リコールの届け出に伴う建設機械の事故防止について（通知）

リコールの届け出に伴う建設機械の事故防止について（7月分）

建設機械に係わるリコール届出一覧 (期間:平成18年7月分)

改善箇所説明図

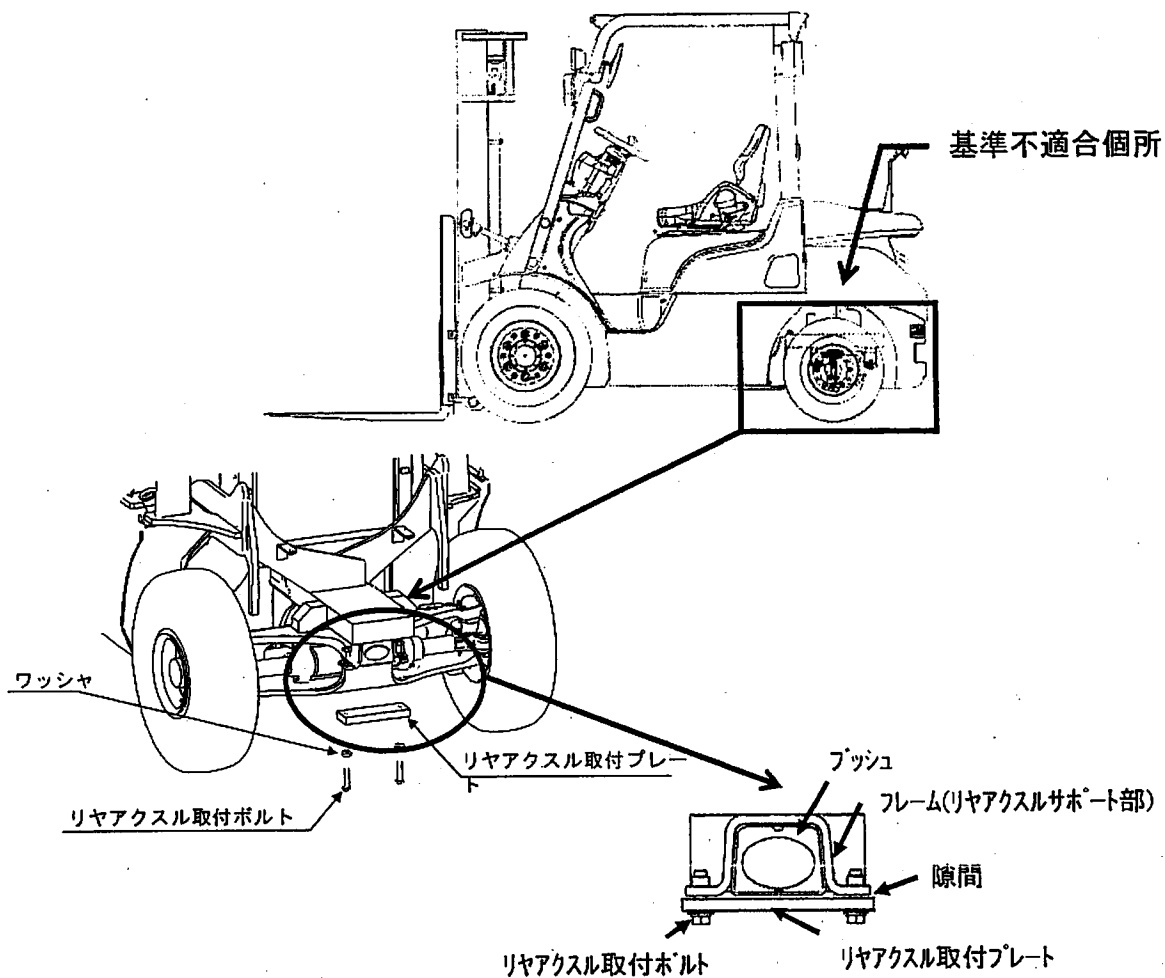
不具合発生箇所

リアアクスルにおいて、フレームのアクスルサポート部の加工が不適切なため、ブッシュが適正に組み付けされず、フレームとアクスル取付プレートの間隙が生じているものがある。そのため、そのまま使用を続けた場合、フレームとプレートを締結するボルトの締付トルクが低下し取付ボルトが緩み、プレートが脱落し、最悪の場合、フレームからリアアクスルが外れ、走行不能に至るおそれがある。

改善の内容

全車両、当該部の隙間有無とボルト締付トルクを点検し、隙間が発生する場合は、シムを適宜枚数挿入して隙間が発生しないように措置する。

識別: リアアクスル取付プレートに、白ペイントを塗布する。

改善箇所説明図

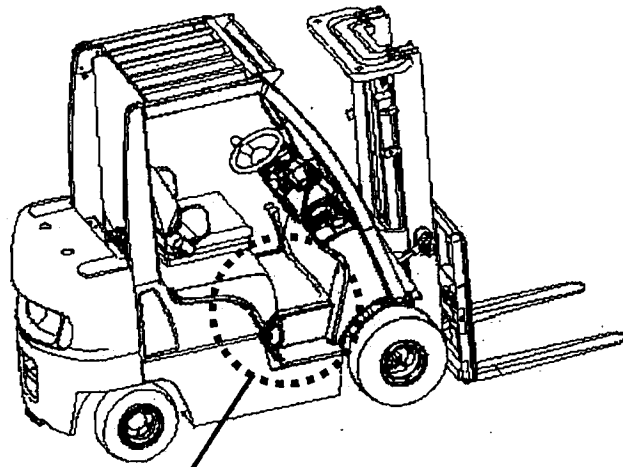
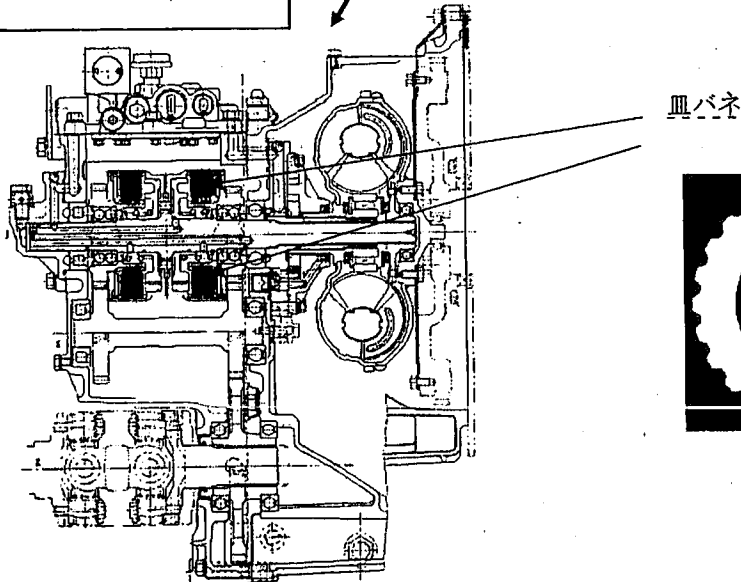
基準不適合発生箇所

トルクコンバータ式変速機において、前後進切替操作時のショックを軽減させる皿バネの強度が不足しているものがある。そのため、前後進切替操作を頻繁に行うと、当該バネが破損し、そのまま使用を続けると、破損したバネ小片がクラッチギヤとドラムの間に噛み込み、最悪の場合、ニュートラル状態で車両が動き出すおそれがある。

改善内容

全車両、トルクコンバータ式変速機を対策品と交換する。

識別

変速機の表面に、白ペイントを塗布する。

改善箇所説明図

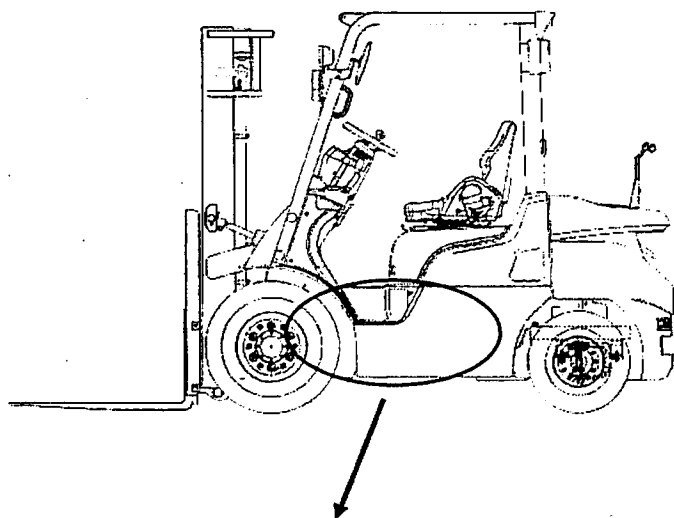
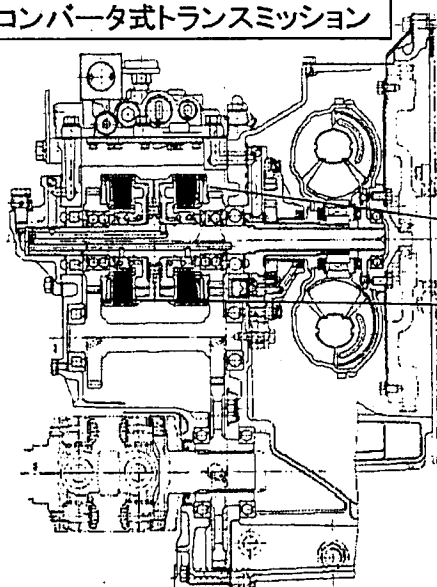
不具合発生箇所

トルクコンバータ式変速機において、前後進切替操作時のショックを軽減させる皿バネの強度が不足しているものがある。そのため、前後進切替操作を頻繁に行うと、当該バネが破損し、そのまま使用を続けると、破損したバネ小片がクラッチギヤとドラムの上に噛み込み、最悪の場合、ニュートラル状態で車両が動き出すおそれがある。

改善の内容

全車両、トルクコンバータ式変速機を対策品と交換する。

識別: トランスミッションのシリアル番号付近に、白ペイントを塗布する。

— 改善箇所説明図 —

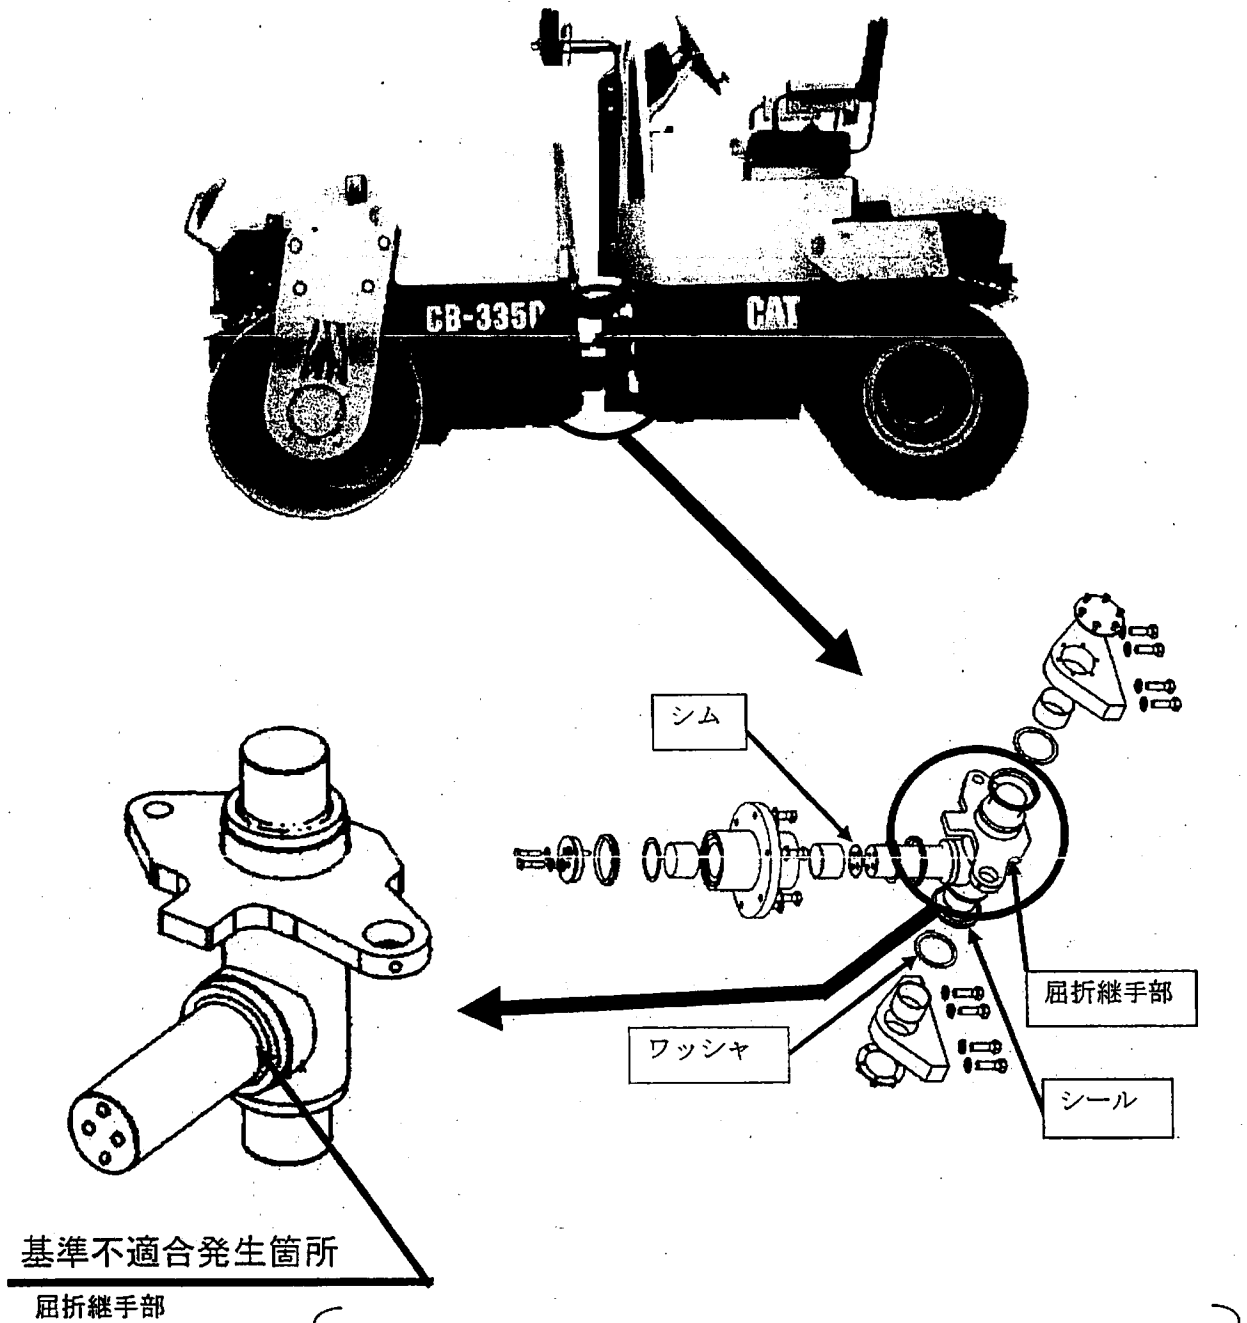
車台を屈折させ操向するロードローラにおいて、フロントフレームとリヤフレームの屈折継手部の強度が不足しているものがあり、そのままの状態で使用を続けると当該継手部に亀裂が発生し、最悪の場合、亀裂が進行し継手部が折損して、走行できなくなるおそれがある。

改善措置の内容

全車両、屈折継手部を対策品と交換する。

識別： 対策済み車両には、屈折継手部取付けボルトに白ペンキを塗布する。

改善箇所説明図

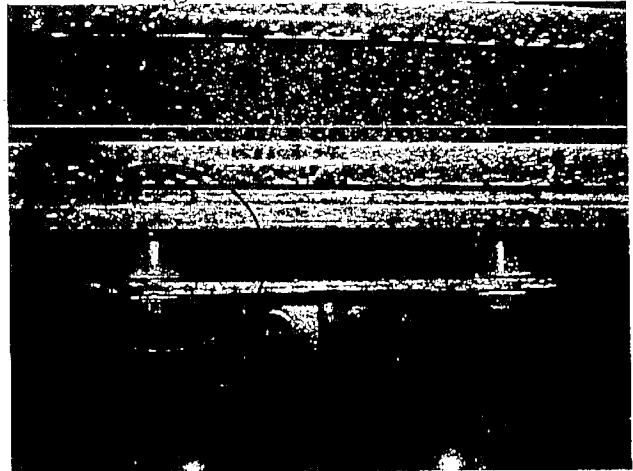
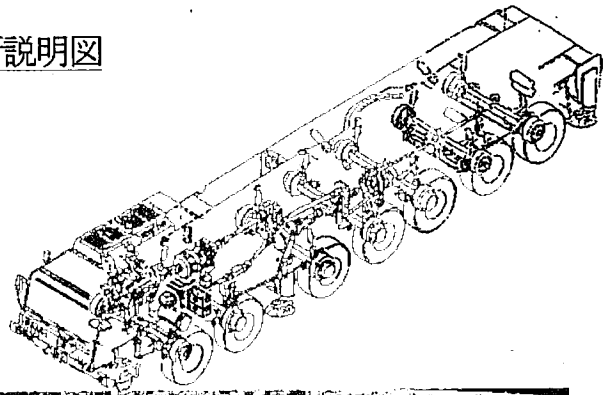
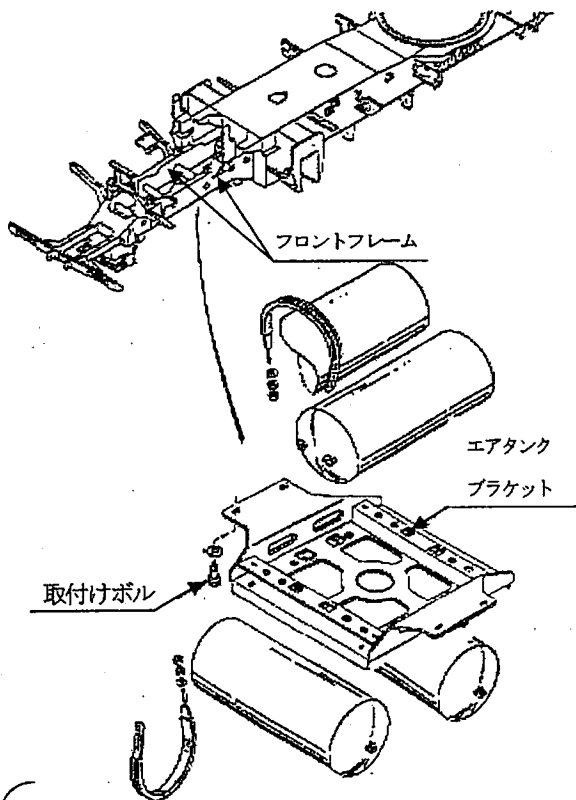
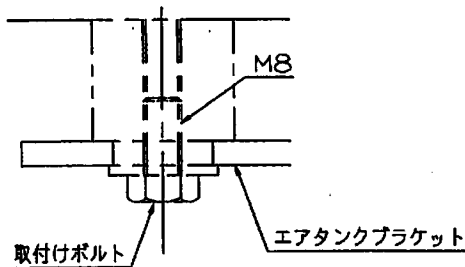
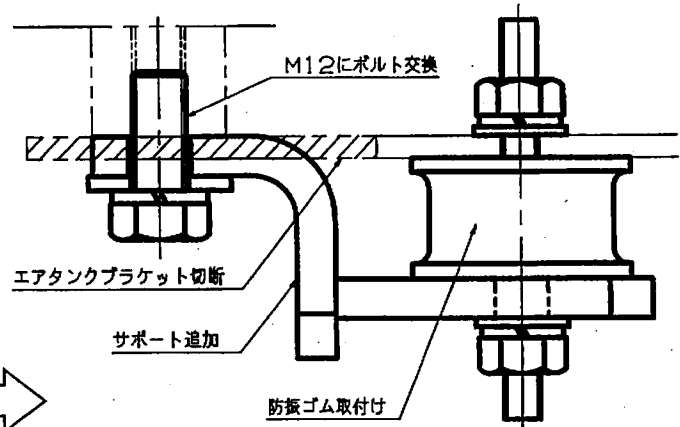
不適合発生箇所

空気式制動装置において、フロントフレームにエアタンクを取り付けるブラケットの構造が不適切なため、走行時のフレームの振れによりブラケットに歪が生じ、取付けボルトが緩むものがある。そのため、そのまま使用を続けると、当該ボルトが外れ、最悪の場合、エアタンクが脱落してエアホースを損傷し、ブレーキが効かなくなるおそれがある。

改善内容

全車両、エアタンクブラケットを改造しサポートを追加して防振ゴムを取付けフレームの振れを吸収するとともに、取付けボルトのサイズアップを行う。
